SERVICE INFO – LuK 0052

Spojka cuká při popojíždění

Výrobce:	Mercedes-Benz
Modely:	Actros MP 2 (2003 – 2008) Actros MP 3 (2008 –)
Typ:	932, 933, 934 s kódem (GE2) EDC II (Electronic Drive Control) 930, 932, 933, 934, 940, 944 s kódem (GE3) Mercedes PowerShift 930, 932, 933, 934 s kódem (GE7) Mercedes PowerShift 2

Obrázek 1: Musí být zkontrolováno objednávací číslo posilovače spojky

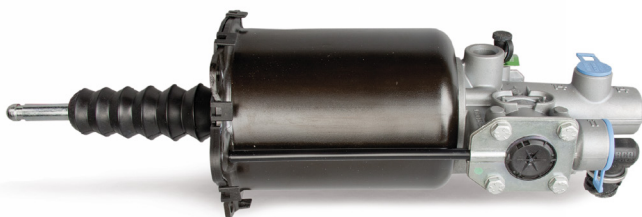
U výše uvedených modelů je možnost, že spojka cuká při popojíždění. Chybná funkce může být způsobena nepřesnou regulací spojky nebo zastaralým posilovačem spojky. Pro profesionální opravy se doporučujeme následující postup:

- Posilovač spojky s OE-objednací č.: 000 250 0062 vyměnit za díl s OE objednávacím č.: 000 250 0562. Wabco objednávací č.: 9701500020 vyměnit za objednávací č.: 9701500010
- Překontrolovat nastavení tyčky posilovače spojky a případně znovu nastavit (viz Luk Service Information 0054)
- Provést naprogramování řídicí jednotky převodovky podle pokynů výrobce vozidla
